# Aménagements cyclables à la gare Orry-la-Ville/Coye

Propositions du Collectif pour les mobilités actives de l'Aire cantilienne

# Intersection de la sortie vers Orry-la-Ville avec la voie verte

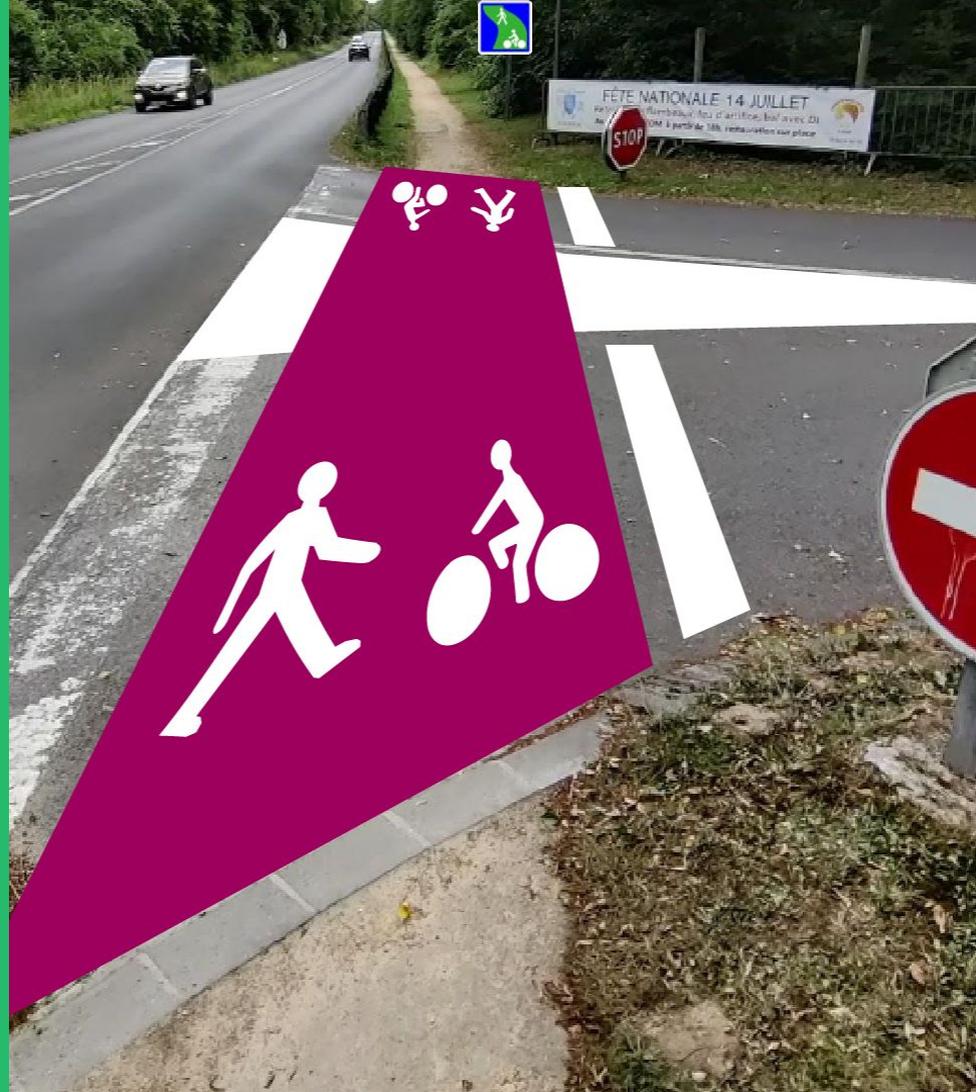
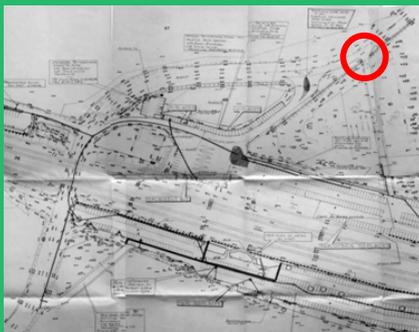
Actuellement, l'ancien marquage vert est effacé et presque invisible.

- Signalisation de la voie verte par un fond de couleur rouge + symbole cycliste + symbole piéton
- Largeur de la bande : 2,5 m
- Signalisation au sol du stop avant la voie verte

## Problème : signalisation incompréhensible

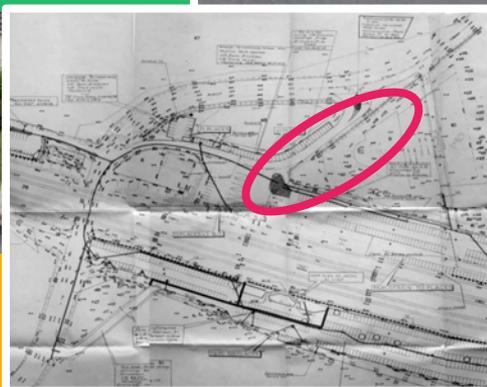
## Problèmes : fin de piste cyclable incongrue + quelles indications pour l'itinéraire cyclable pour :

- aller au stationnement vélo
- prendre le train à vélo
- aller à Coye-la-Forêt ?

Problème : pas d'indication du double sens cyclable, manque de signalisation d'une traversée piétons et cyclistes

# Sortie côté Coye

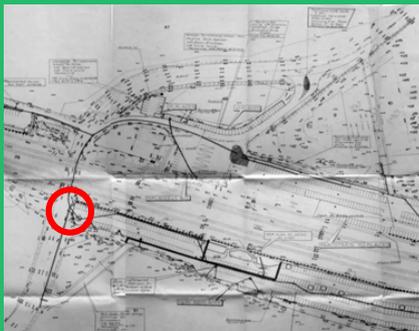
Actuellement, l'ancien marquage vert est effacé et presque invisible.

- Dessiner le marquage au sol identique [notre proposition pour l'intersection de la sortie vers Orry avec la voie verte](#)
- Supprimer les poteaux gênant pour le flux des cyclistes.

# Accès côté Coye

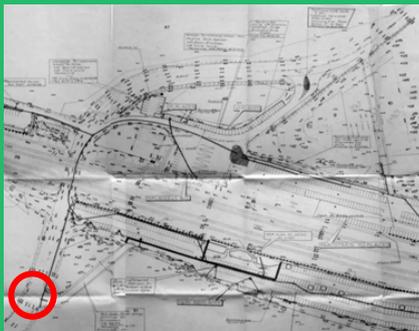
Actuellement, l'ancien marquage vert est effacé et presque invisible.

- Dessiner le marquage au sol identique à [notre proposition pour l'intersection de la sortie vers Orry avec la voie verte](#)

# Poteaux dangereux

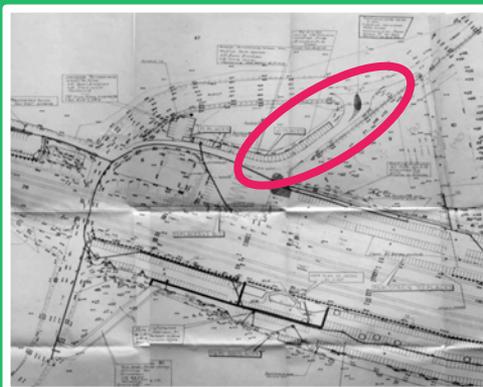
Poteaux équipés de réflecteurs uniquement côté voitures, alors que le chemin n'est pas éclairé la nuit.

*Poteau particulièrement dangereux, car en milieu de l'accès toujours privilégié par les cyclistes*

**Nous recommandons** de supprimer les parkings et de revoir le schéma de circulation afin de réaliser des aménagements garantissant la continuité et la cohérence de la voie verte et d'équiper les poteaux le cas échéant avec des réflecteurs du côté des cyclistes : voir [notre proposition de schéma](#)

# Abri couvert proche du bureau

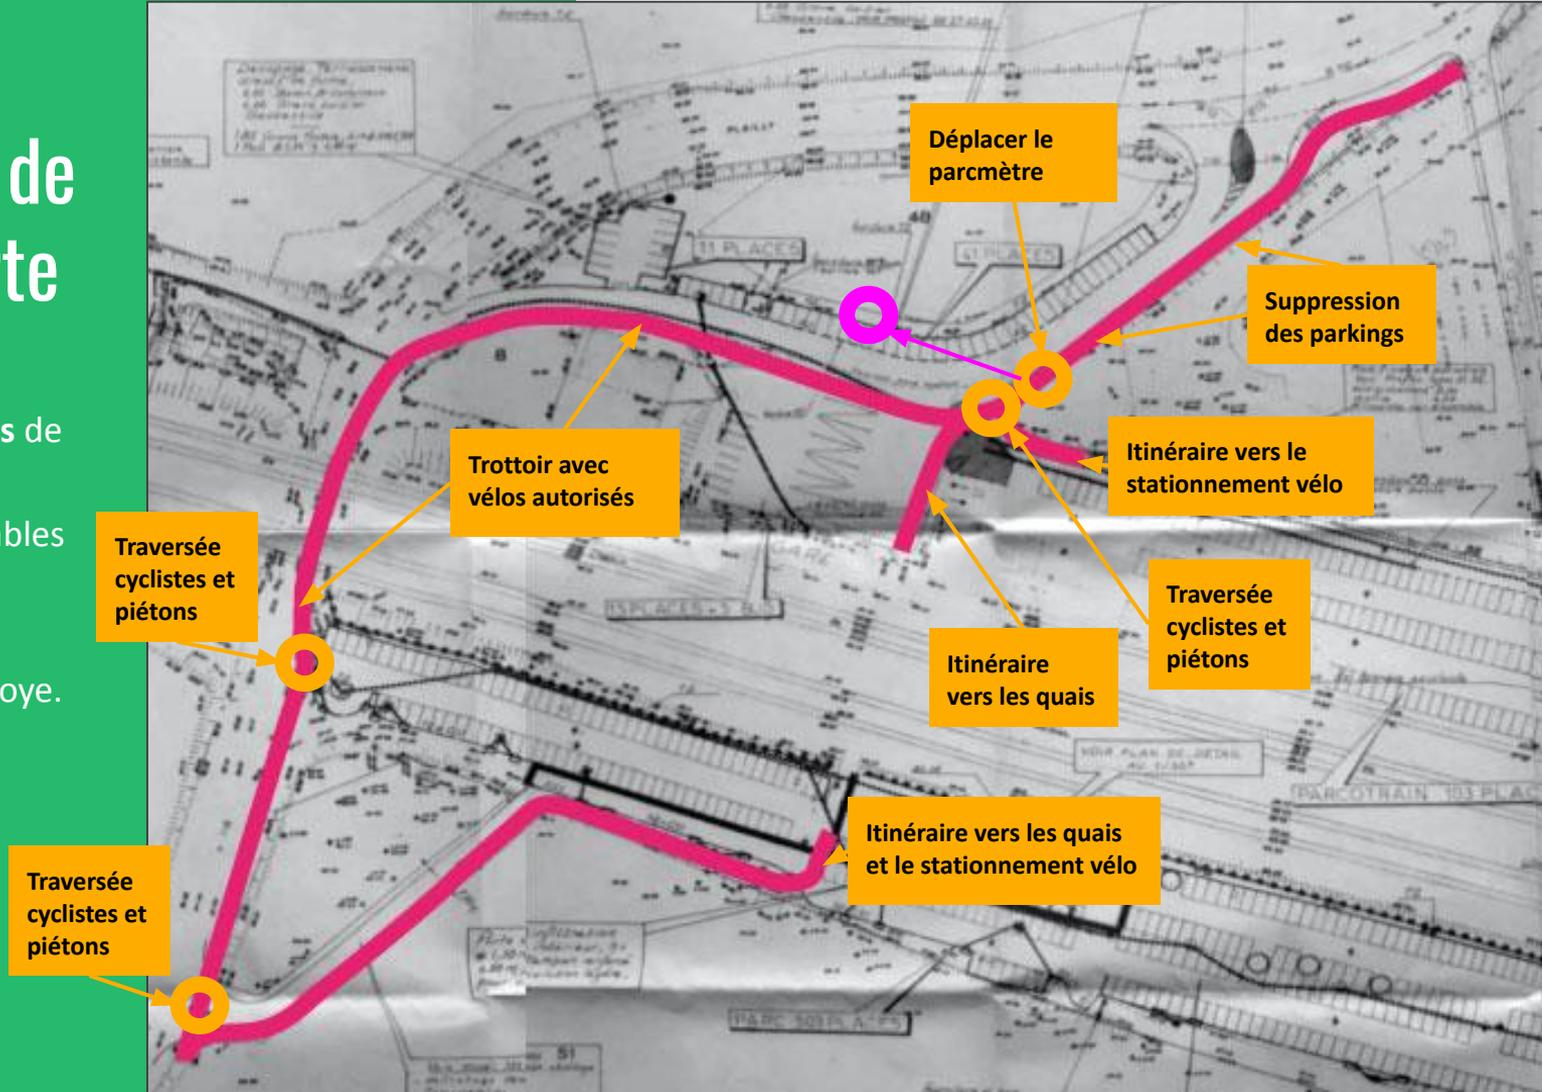
Les anciens racks à vélos sont inutiles et gênants.

**Nous recommandons** de supprimer les anciens racks à vélo.

# Continuité de la liaison Orry - Coye

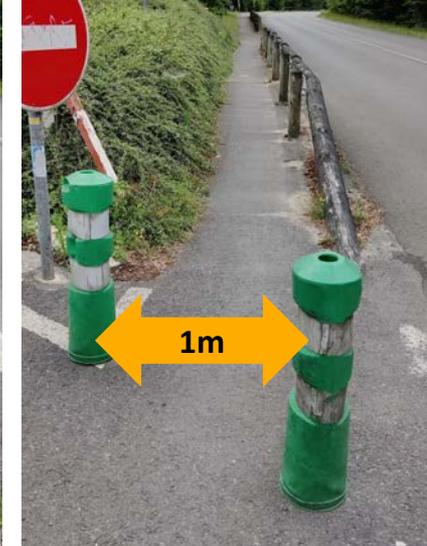
L'état de la chaussée est très mauvais.

**Nous recommandons** une réfection du revêtement,  
ainsi que l'élargissement de la voie verte.

# Sortie côté Coye

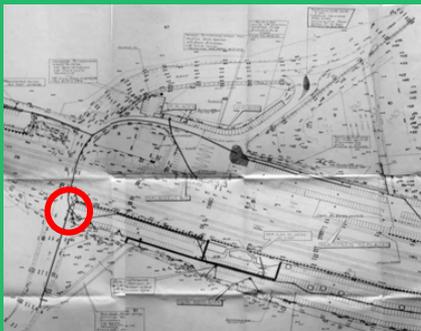
Le panneau d'orientation indique une sortie à gauche possible vers Coye alors que le marquage au sol d'une ligne continue de la route départementale interdit de tourner à gauche.

Nous recommandons de supprimer les panneaux d'orientation et d'ajouter un panneau d'interdiction de tourner à gauche.
